DODATOK Č. 3
k
ZMLUVE O DIELO č. UKF/002/2007–ZML-2007-1/638-633:191006

Projekt: **Nadstavba, dostavba a prestavba FSŠ UKF v Nitre**
Objednávateľ: Univerzita Konštantína Filozofa v Nitre
Zhotoviteľ: KANVOD spol. s r.o.
Dňa: 12.01.2011

Stavba: Nadstavba, dostavba a prestavba objektu Fakulty stredo európskych štúdií UKFv Nitre

Detail

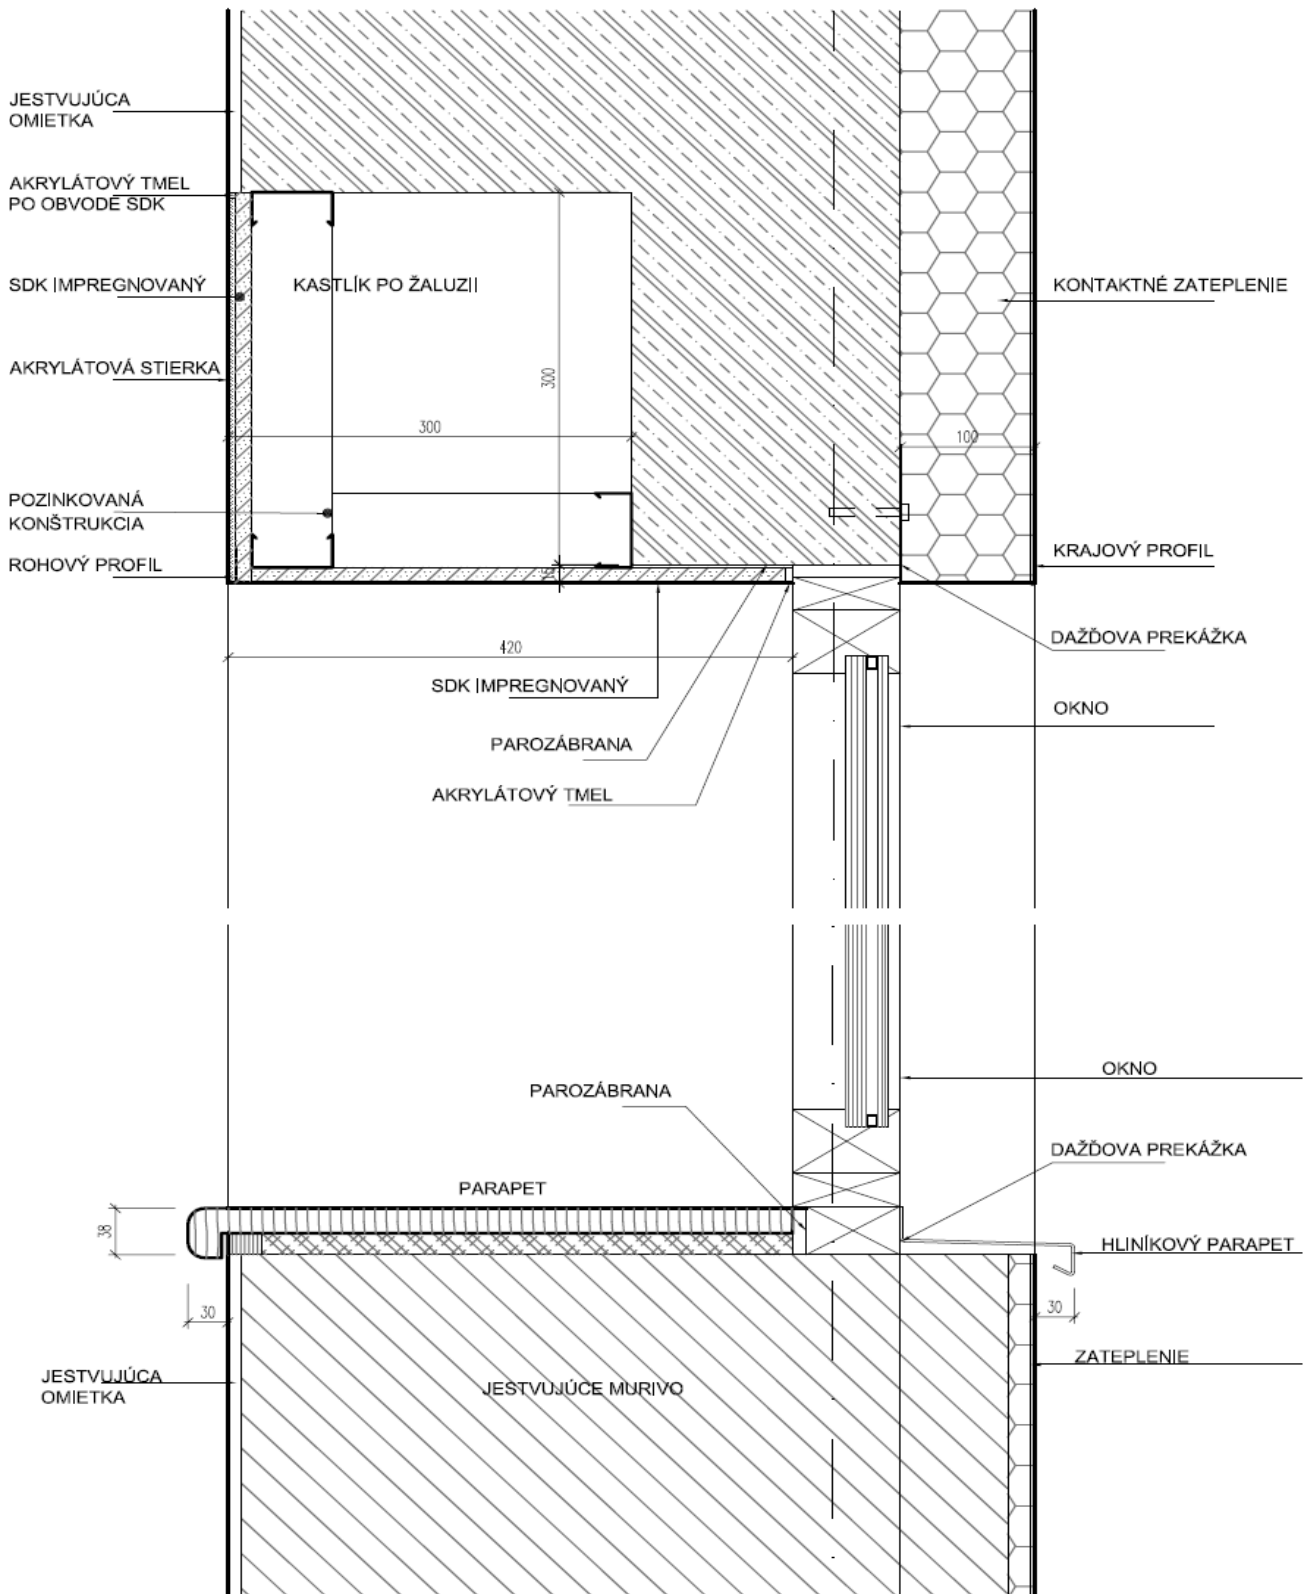
Predmet zmeny:
 Úprava nadpražia a ostenia po vybraných drevených oknách.

Popis zmeny :
Pôvodné riešenie: V projektovej dokumentácii a výkaze výmer nebolo uvažované s úpravou nadpražia a ostenia.
Zmena: Nutná stavebná úprava nadpražia a ostenia okenných otvorov.
 Zdôvodnenie zmeny: Po demontáži pôvodných drevených okien sa zistil výklenok v nadpraží a v ostení okenných otvorov v ktorom boli zabudované mechanizmy pre ovládanie pôvodných žaluzií.

ÚPRAVA NADPRAŽIA OKNA , CELKOM 29KS OKIEN

ALT. 2 : V PRÍPADE ŽE BY SA RIEŠILI NOVÉ OMIETKY STIEN JE POTREBNÉ CELÚ PLOCHU SDK OPATRIŤ VÝSTUŽNOU SIEŤKOU DO ARMOVACEJ MALTY AJ S PRESAHOM SIEŤKY MIN. 150MM NA PŮVODNÚ OMIETKU A TAKTO PRIPRAVENÝ PODKLAD OPATRIŤ OMIETKOU
